КОЛОНКИ НАПРАВЛЯЮЩИЕ ДЛЯ КОКИЛЕЙ С ЖИДКОСТНЫМ ОХЛАЖДЕНИЕМ

ГОСТ 21091—75

Изменение № 1 ГОСТ 21091—75 Колонки направляющие для кокилей с жидкостным охлаждением. Конструкция и размеры

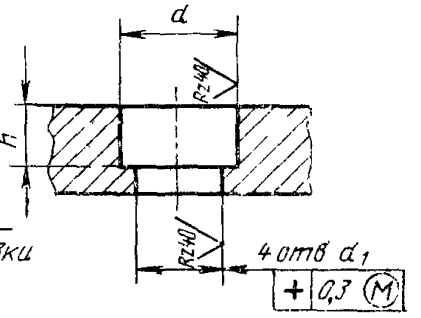
Пункт 1. Чертеж. В обозначении допуска расположения (в рамке) заменить знак: + на  ;

ПРИМЕР ПРИМЕНЕНИЯ НАПРАВЛЯЮЩИХ КОЛОНОК

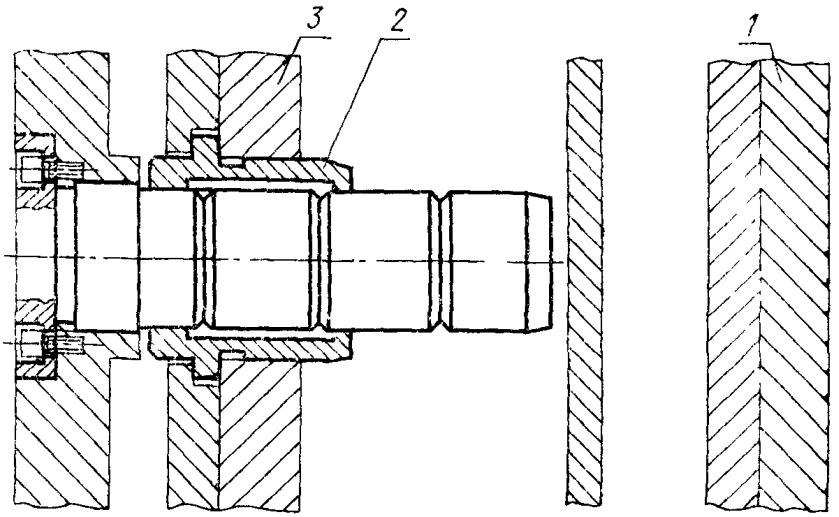
Приложение. Исключить слова: «Допускается применение колонок по ГОСТ 16243—70».
